Acuerdo 1130 Por el cual se aprueba la incorporación del cambio en los límites de generación y absorción de potencia reactiva de la unidad 5 de la central de generación Guavio y la respectiva curva de carga

1130

17 Enero, 2019

Figura 1. Curva de Carga Unidad 5 de la central Guavio.

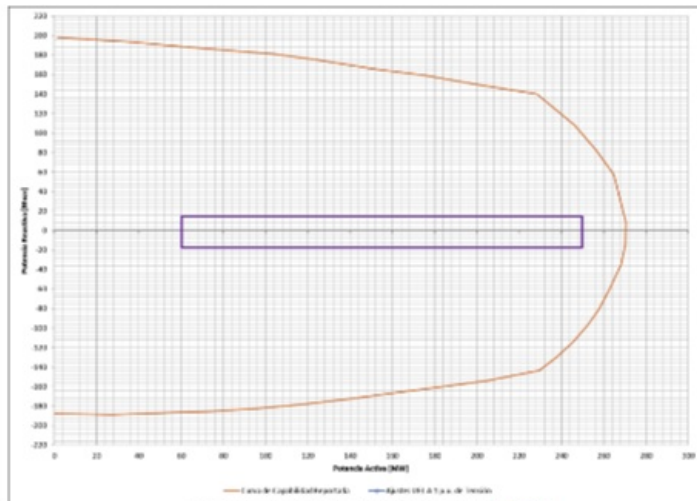
- Aprobar la declaración de una nueva curva operativa de carga de la unidad 5 de la planta de generación Guavio, en la que se define la capacidad para entrega y absorción de potencia reactiva de la unidad en función de la potencia activa generada.

Sobreexcitación			Subexcitación		
P [MW]	Q [Mvar] Antes	Q [Mvar] Después	P [MW]	Q [Mvar] Antes	Q [Mvar] Después
60	+184.98	+15	60	-139.00	-15
150	+168.53	+15	150	-106.00	-15
240	+122.46	+15	240	-78.00	-15
250	-	+15	250	-	-15
